الموضوع :- عطاء إعادة تأهيل شبكة المياه
في مجمع الجودة رقم (2024/5/9)

بناءً على ورود استفسار من احد الشركات المشاركة في العطاء المذكور اعلاه بخصوص وجود بعض الملاحظات ، نرجو ان نوضح ما يلي:-

3- بالنسبة للمخطط المرفق رقم M-013 (Details) في ال House connection يوجد هناك 9 تفاصيل لهم، وعلى سبيل

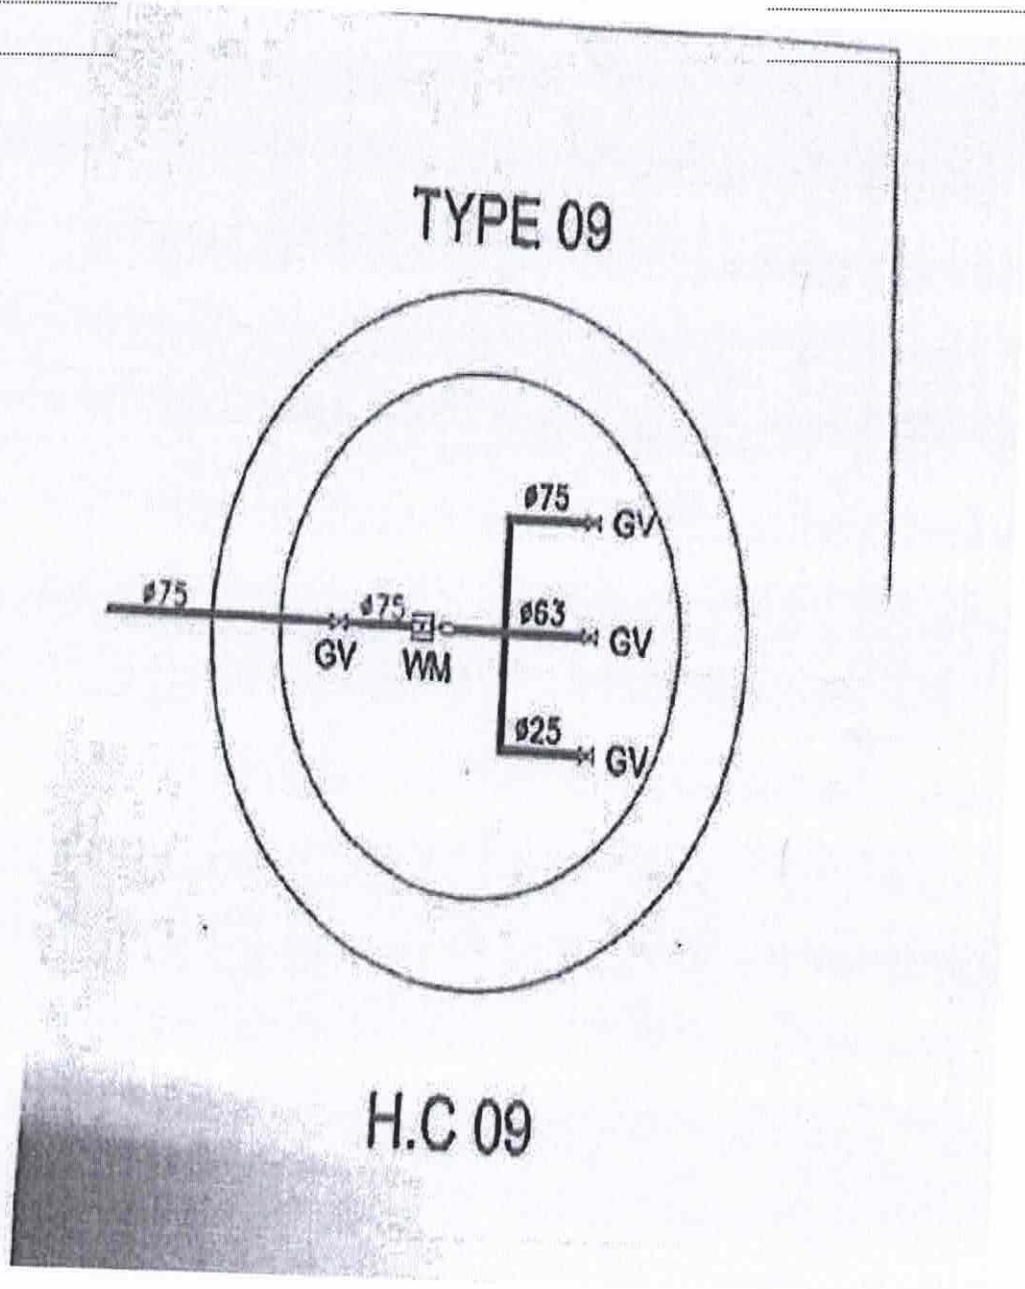
المثال التفصيلة H.C09 تحتوي على خط قطر 75 ويتفرع منه 3 خطوط بأقطار 75 و63 و25 كما هو في الرسمه أدناه

حيث يظهر في الرسمه وجود محبس عزل وعداد مياه بالإضافة إلى تفرعات بأقطار 75 و63 و25 ومحابس عزل على

التفرعات، وعليه هل مطلوب من المقاول توريد وتركيب محابس العزل على التفرعات 75 و63 و25 وفي حال كانت

الإجابة نعم ما هي أقطار محابس العزل المطلوبة للتفرعات.

نعم مطلوب من المقاول توريد وتركيب المحابس حسب المخططات وكل تفرع يكون قطر المحبس بنفس قطر الخط.
